15. Januar 2014

**Regionales Raumordnungsprogramm 2008 für den Großraum Braunschweig  
- Erste Änderung bzgl. der Windenergienutzung - Entwurf  
Ansiedlung eines Windenergieparks im Bereich der Ortschaften  
Ahlum – Dettum – Apelnstedt – Volzum; Potentialfläche AHLUM 01  
Stellungnahme im Rahmen des  
allgemeinen Öffentlichkeitsbeteiligungs-Verfahren**

## 4.2 Schallprognose

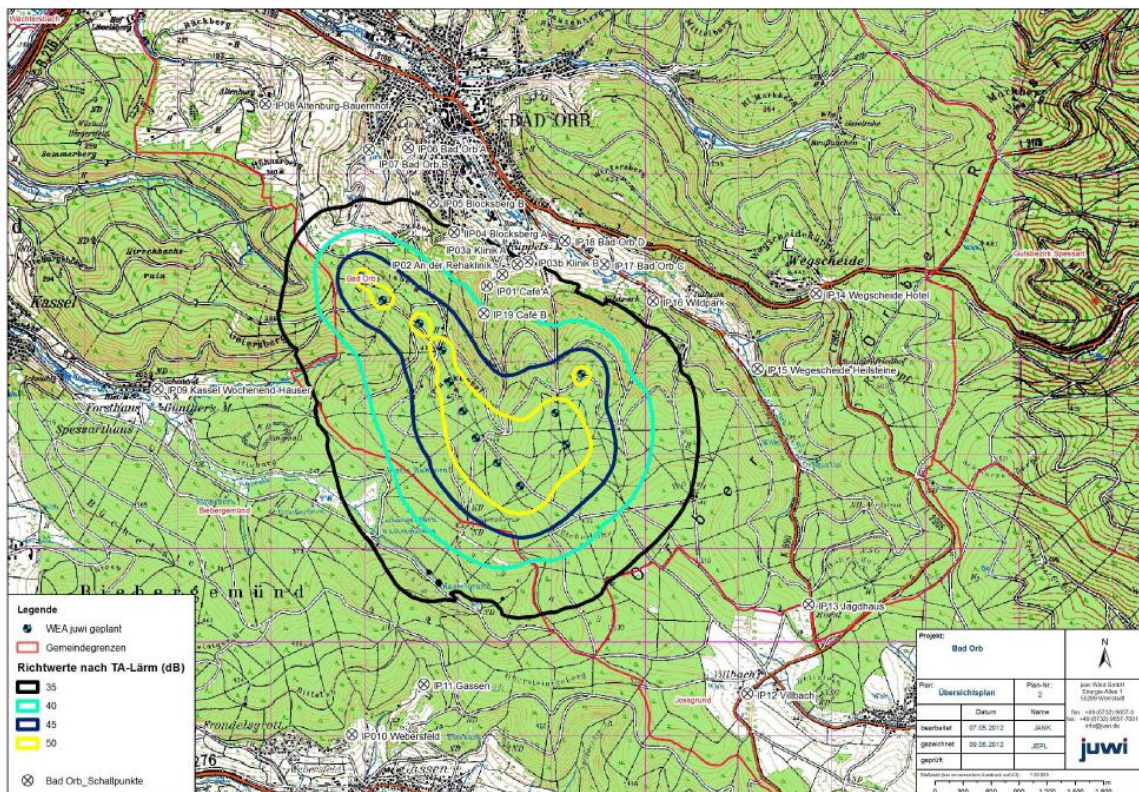
Am Beispiel (Bad Orb und Kerpen-Üxheim) der Schalluntersuchung des **Betreibers juwi** mit identischen bzw. vergleichbaren Anlagen wie in „Ahlum 01“ geplant, erkennt man bereits in der Planungsphase, dass die Schallmissionen übertragen auf das Potentialflächengebiet „Ahlum 01“ zu einer Schrumpfung der Potentialfläche führen, wenn man die Anlagen in Ruhe- und Nachtzeiten mit den geplanten Abständen zu Wohngebieten betreibt. Selbst die Grenzwerte am Tag sind durch die in „Ahlum 01“ gebündelten WEA´s in Frage zu stellen. Aktuell geplante Abstände zu umliegenden Ortschaften reichen nicht aus um die gesetzlichen Grenzwerte nach TA-Lärm einzuhalten.

Ich beantrage eine visuelle Schallausbreitungsprognose und eine Veröffentlichung der Ergebnisse durch den ZGB zum Windpark „Ahlum 01“ am Beispiel des Betreibers juwi. (Anlagen anbei)

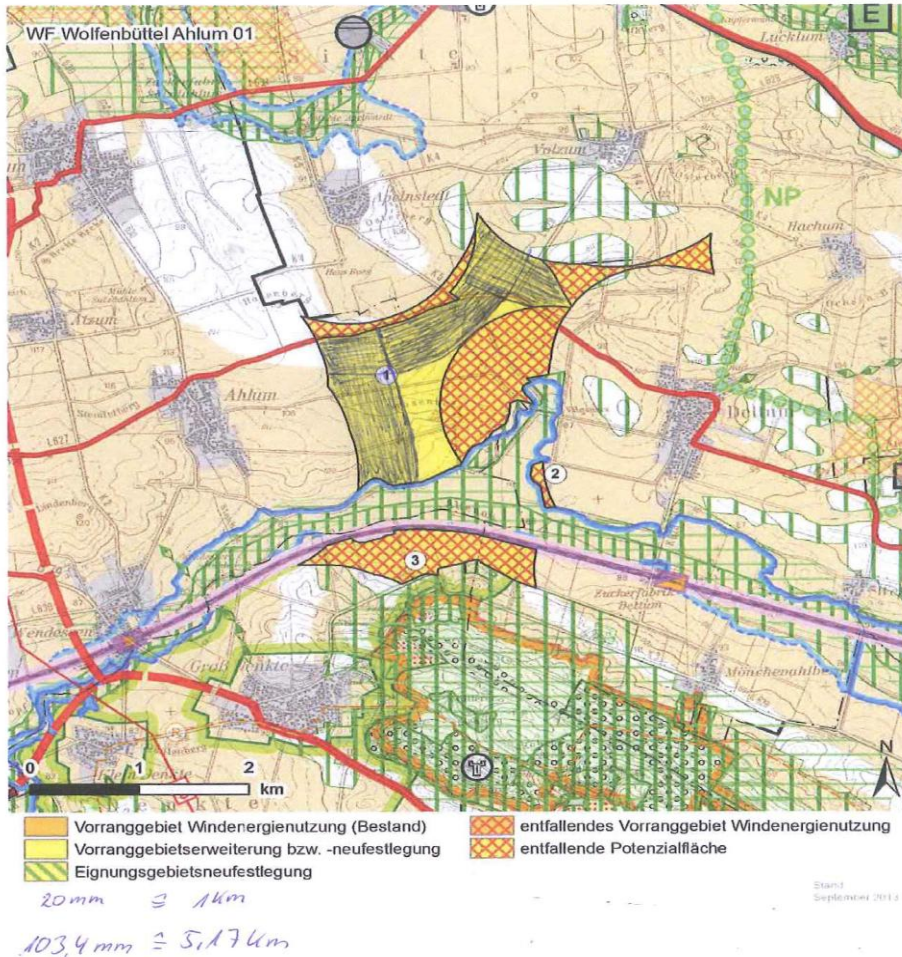
In der vom ZGB bereitgestellten Übersichtskarte und von mir laienhaft geänderten Schallprognose sind die Abstände zu den Ortschaften ersichtlich, die nach TA-Lärm gefordert sind. Es sind noch nicht die Abstände gemäß diverser OVG-Urteile zu den Landesstraßen berücksichtigt. Die vom ZGB ausgewiesene Potentialfläche (Rest ist gelb markiert) schrumpft dann entsprechend weiter.

Markiertes Gebiet in Potentialfläche zeigt die Einschränkung auf, die durch einen 40dB(A)-Schall auf die Außengrenzen der umliegenden Dörfer wirkt.  $\Rightarrow$  Potentialfläche schrumpft gewaltig

### 4.3 Schattenwurfprognose

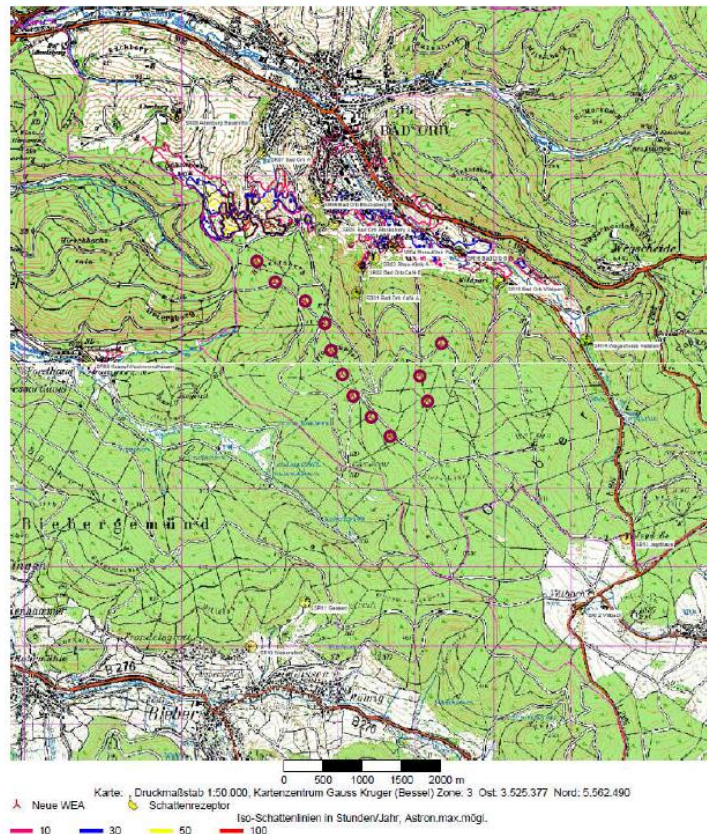
Bisher wurde seitens ZGB keine Visualisierung des Schattenwurfs der WEA´s für die umliegenden Ortschaften der Potentialflächenplanung AHLUM 01 veröffentlicht.

Ich beantrage eine Schattenwurfprognose und eine Veröffentlichung der Ergebnisse durch den ZGB zum Windpark „Ahlum 01“ am Beispiel des Betreibers juwi. (Anlagen anbei)
